Verslag huishoudelijke elektrische installatie op laagspanning en zeer lage spanning

Referentie: **012-20261105-05**	Datum controle: **05/11/2026**
Keurder: **012**

Eigenaar:		EAN-code:	**541448820057140672**
Adres installatie:	**Dageraadstraat 27, 2300 - Turnhout**	Nummer teller(s):	**1SAG1105495877**
		Distributienetbeheerder installatie:	**Fluvius**

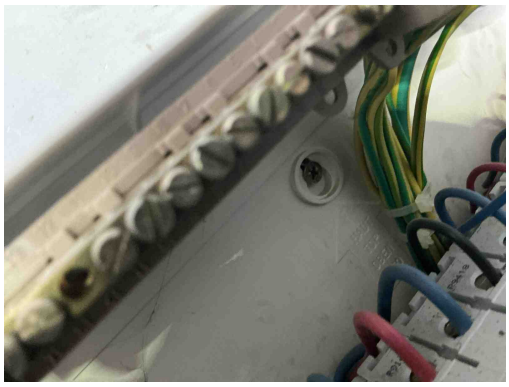
S08 - Niet alle verplichte gegevens staan op de situatieplannen (Boek 1: 3.1.2.3).
Opmerking: Oa niet alle contactdozen ,schakelaars,verlichting zijn genummerd

S07 - De situatieplannen stroken niet met de werkelijkheid (Boek 1: 3.1.2.1).
Opmerking: Oa geen Ééndraadschema aanwezig om het situatieschema te kunnen controleren

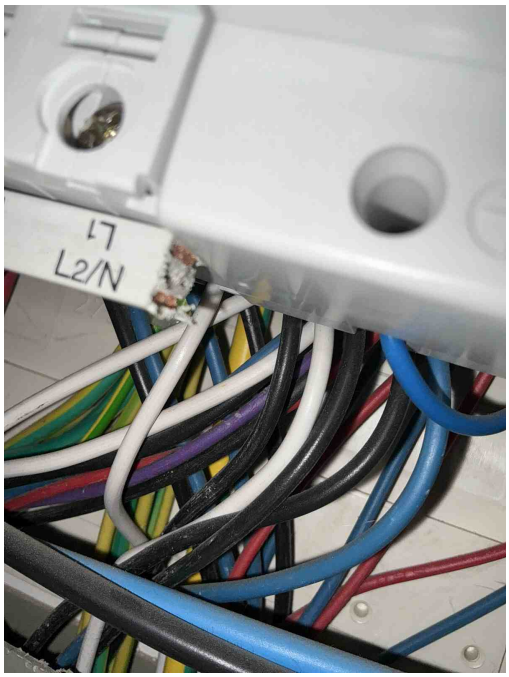
T21a - Het elektrisch materieel is niet geplaatst volgens de voorschriften van de fabrikant/ regels van goed vakmanschap. (Boek 1: 1.4.1.3) Oa ophangvijzen elektrisch verdeelbord niet afgedekt. Zie klasse II toestel.
Opmerking: Oa bord 1

T21b - Het elektrisch materieel is niet geplaatst volgens de voorschriften van de fabrikant/ regels van goed vakmanschap. (Boek 1: 1.4.1.3) Oa kamgeleider niet afdoende afgedekt aan uiteiden. Zie kans op rechtstreekse aanraking plaatsingsfiche fabrikant.
Opmerking: Oa bord 1

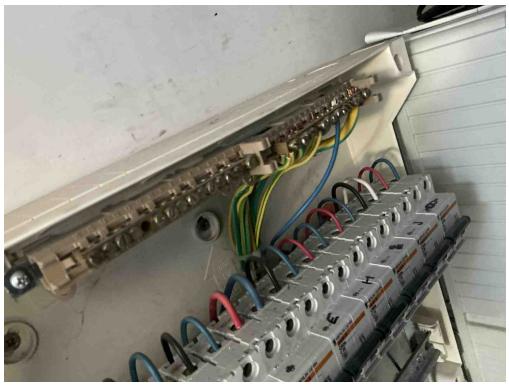
C18 - Het gebruik van een geïsoleerde geleider met de geel/groene kleurencombinatie als actieve geleider is niet toegestaan (Boek 1: 5.1.6.2).
Opmerking: Oa bord 1

Er is een blauwe geleider VOB als beschermingsgeleider gebruikt voor contactdoos in het verdeelbord
Opmerking: Oa bord 1

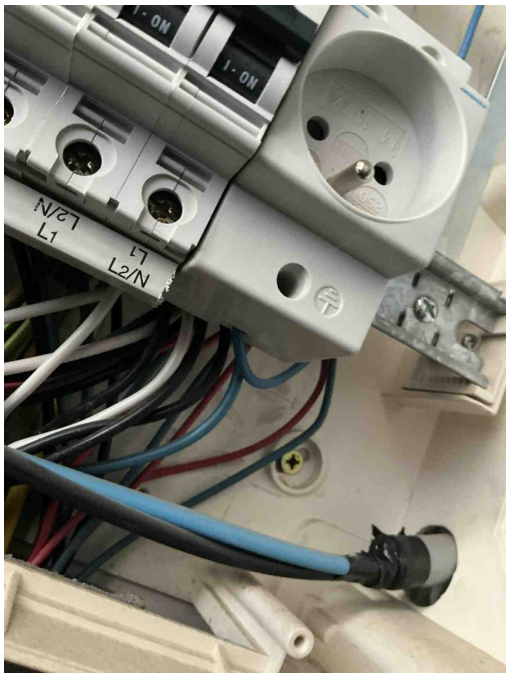
C19 - In de desbetreffende kring wordt de nulgeleider verdeeld en een geleider is met de blauwe kleur gekenmerkt maar deze laatste is niet als nulgeleider gebruikt (Boek 1: 5.1.6.2).
Opmerking: Oa bord 1 gebruikt als beschermingsgeleider

Er is een blauwe geleider VOB als beschermingsgeleider gebruikt voor contactdoos in het verdeelbord
Opmerking: Oa bord 1

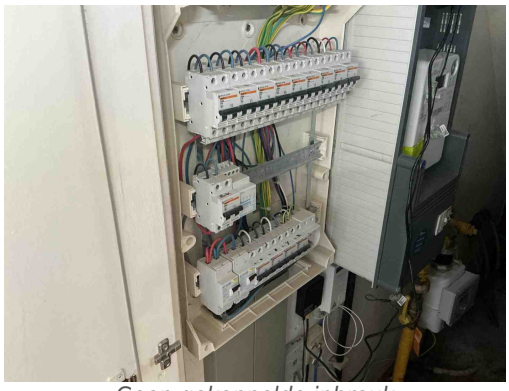
C19 - In de desbetreffende kring wordt de nulgeleider verdeeld en een geleider is met de blauwe kleur gekenmerkt maar deze laatste is niet als nulgeleider gebruikt (Boek 1: 5.1.6.2).
Opmerking: Oa bord 1 gebruikt als beschermingsgeleider

Er is een blauwe geleider VOB als beschermingsgeleider gebruikt voor contactdoos in het verdeelbord
Opmerking: Oa bord 1
